LES AMIS NATURALISTES DES COTEAUX D'AVRON (ANCA)

Contribution de l'ANCA à l'enquête publique sur la création de la zone d'aménagement concerté (ZAC) Sevran Terre d'avenir, en consultation publique électronique du 6 novembre 2019 au 7 décembre 2019

Figure 1. Périmètre du projet

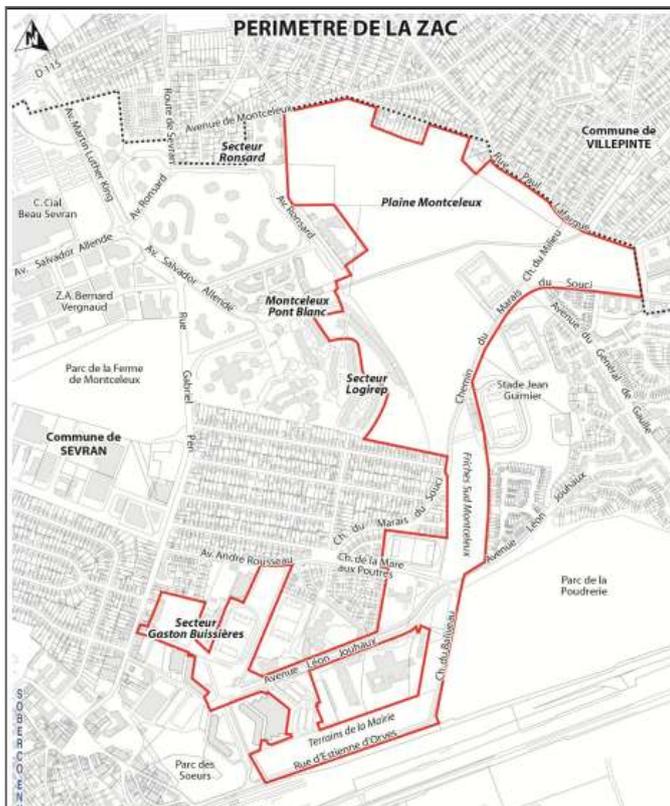
Nous comprenons que ce projet concerne une superficie de 51,5 ha (ou 48 ou 53 selon les pages !) dont 35,5 d'espaces non bâtis incluant 27 ha (ou 30 ha selon les pages) de terres agricoles d'un seul tenant. Il y est prévu la construction de 3200 logements.

Figure 2. Projet « Terres d'eaux »

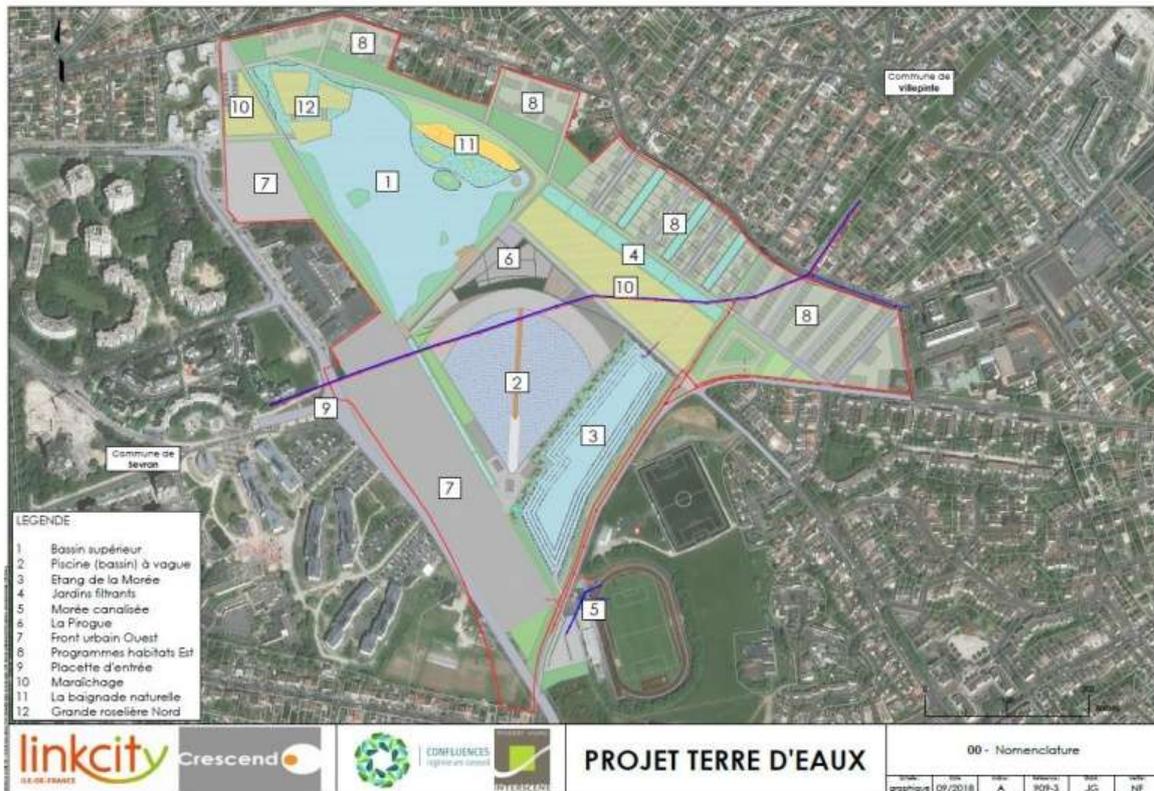
Le bassin supérieur (1, figure 2), a une superficie qui varie selon les pages de 3,5ha à 3,7 ha. Il est dédié à la baignade « naturelle ». Il est imperméabilisé, bien qu'une roselière y soit prévue ainsi qu'une plage. Il nécessitera un premier remplissage de 52000 m³, à partir de transferts de volumes d'eau depuis l'étang de la Morée situé en contrebas.

Le bassin 2, **complètement étanche**, accueillera une vague de surf reproduite par un mécanisme hydromécanique. Il nécessitera un remplissage initial (28000m³), des apports d'eau pour le maintien du niveau et pour la compensation des pertes. Les remplissages après les opérations de vidanges auront lieu au moins deux fois par an. Il est prévu que les remplissages et compensations des pertes seront assurés par l'eau de pluie recueillie dans l'Etang de la Morée (3)
→En cas d'impossibilité de réemploi des eaux pluviales, le remplissage du bassin serait assuré par le réseau d'eau potable !

Le projet mentionne la circulation de la masse d'eau et son passage par un dispositif de traitement pour que l'eau soit claire. Comment de l'eau traitée chimiquement peut-elle être ensuite épurée par phyto épuration ?
→Il faut préciser quels traitements de l'eau seront utilisés

L'Etang (3) sera créé dans la vallée alluviale de la Morée, **par déblai dans la nappe phréatique**.

→Cependant, l'autorité environnementale pointe, dans son avis, que cette nappe est polluée.

L'étang de la Morée recevra également les trop-pleins et les surverses de la vague de surf, c'est-à-dire d'eau traitée chimiquement. Il recevra aussi le réseau de drainage des équipements du projet Terre d'Eaux
